## DODATEK č. 1 ke SMLouvĚ O DíLO

### „II/610 Benátky n/J, most ev.č. 610-021 a přes D10“

## Změnový list

Popis a zdůvodnění Změny: Změna množství frézování vozovkových vrstev

# BENÁTKY NAD JIZEROU - VÝPOČET KUBATUR SCHEMATICKÉ ZNÁZORNĚNÍ ČÁSTÍ KOMUNIKACE

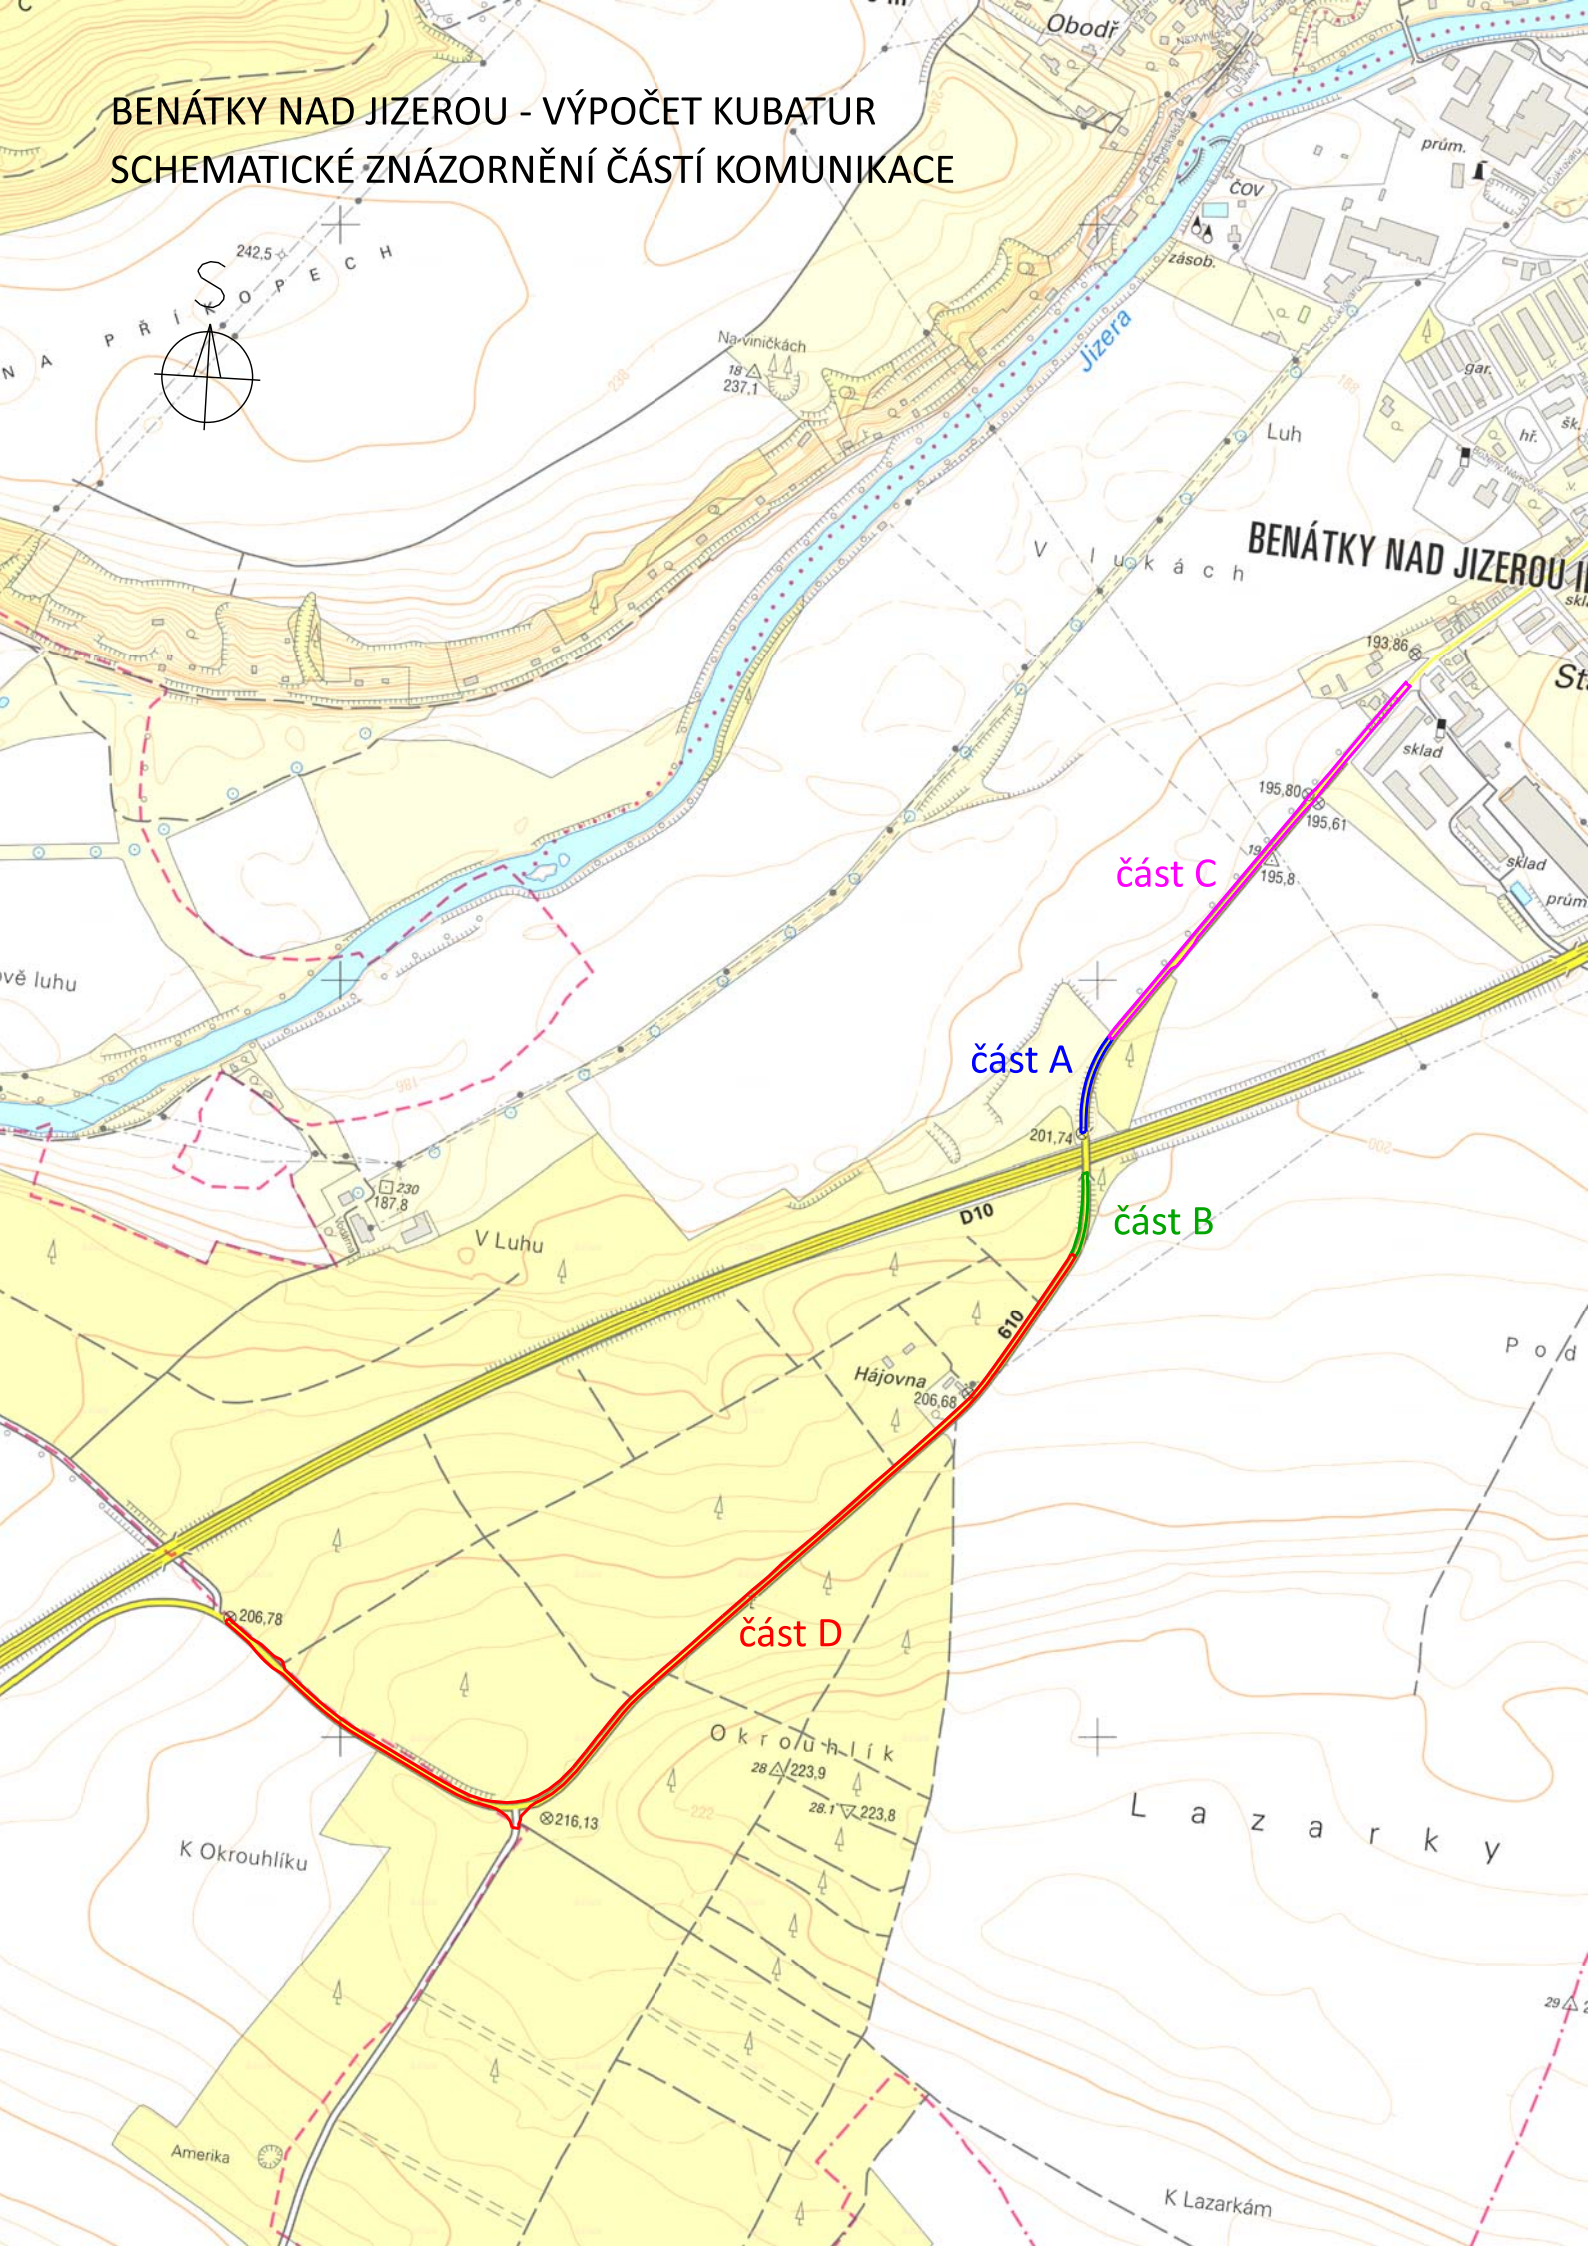
V průběhu realizace stavby bylo zjištěno, že mocnosti živичných krytů jsou větší, než předpokládala dokumentace PDPS. Jedná se především o úseky km 1,900 - 2,020, kde bylo zjištěno, že se pod podkladními šterkovými vrstvami nachází další živичný kryt. Dále bylo v průběhu realizace stavby zjištěno, že v úseku km 1,690 - 1,830 se nachází větší tloušťka stávajících vozovkových vrstev v rozsahu od 180 mm do 260 mm a v úseku km 1,450 - 1,690 byly zjištěny vozovkové vrstvy až do tloušťky 180 mm (viz příloha č. 9 - Zápis ve Stavebním deníku).

Vzhledem k tomu, že dokumentace PDPS předpokládala frézování vozovkových vrstev v celkovém množství stanoveném na základě diagnostického průzkumu a v průběhu realizace stavby bylo zjištěno, že v některých úsecích je tloušťka stávajících vozovkových vrstev větší, bylo nutné odstranit tyto vrstvy v potřebné tloušťce, aby byla zajištěna realizace stavby v dostatečné kvalitě a na základě schváleného projektu a postupu. Tímto dochází k navýšení množství položky č. 18 -113728. Množství položky je stanoveno na základě geodetického protokolu (viz příloha č. 8 - Geodetické zaměření).

**Výpočet kubatury:** ze zaměřených podrobných bodů byl vytvořen 3D drátový model celkového vytěžení v systému MicroStation V8 XM. Jako referenční model (stav před frézováním) byl využit 3D DWG výkres situace původního stavu (zaměření pro projekt, viz výše), ze kterého byl použit polohopis a výškopis vozovky. Celkové modely byly pro výpočet kubatur rozděleny na jednotlivé části a na jednotlivé etapy prací podle udaných skutečných tlouštěk frézování a tlouštěk odstranění zbylých vrstev. Modely byly převedeny do aplikace pro zpracování digitálních modelů terénu programu TRIMBLE BUSINESS CENTER.
